SAMODZIELNY PUBLICZNY ZAKŁAD OPIEKI ZDROWOTNEJ WOJEWÓDZKA
STACJA POGOTOWIA RATUNKOWEGO W BIAŁYMSTOKU

EOP.332.15.21

***DOTYCZY:** postępowania prowadzonego w trybie przetargu nieograniczonego na dostawę ambulansu neonatologicznego wraz ze specjalistycznym sprzętem medycznym.*

WYJAŚNIENIA TREŚCI SWZ

Pytanie nr 16

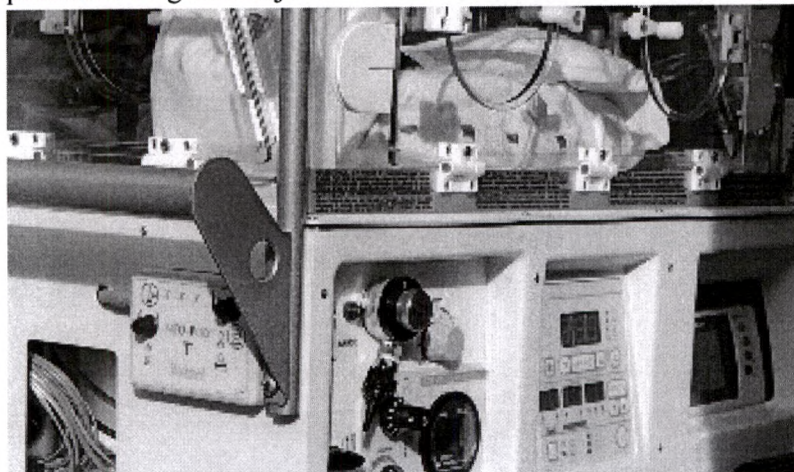
Czy Zamawiający wymaga modułu zasilania sprzętu medycznego wbudowanego wewnątrz inkubatora transportowego wraz z opornikami który gwarantuje zasilanie 230V i ładowanie akumulatorów/baterii poprzez jeden kabel np. w karetce.

Nie powinno się dopuścić rozwiązania bazującego na zamontowaniu tradycyjnych listew zasilających jak również gniazd elektrycznych które nie spełniają normy transportowych.

Zamawiający dopuszcza ale nie wymaga
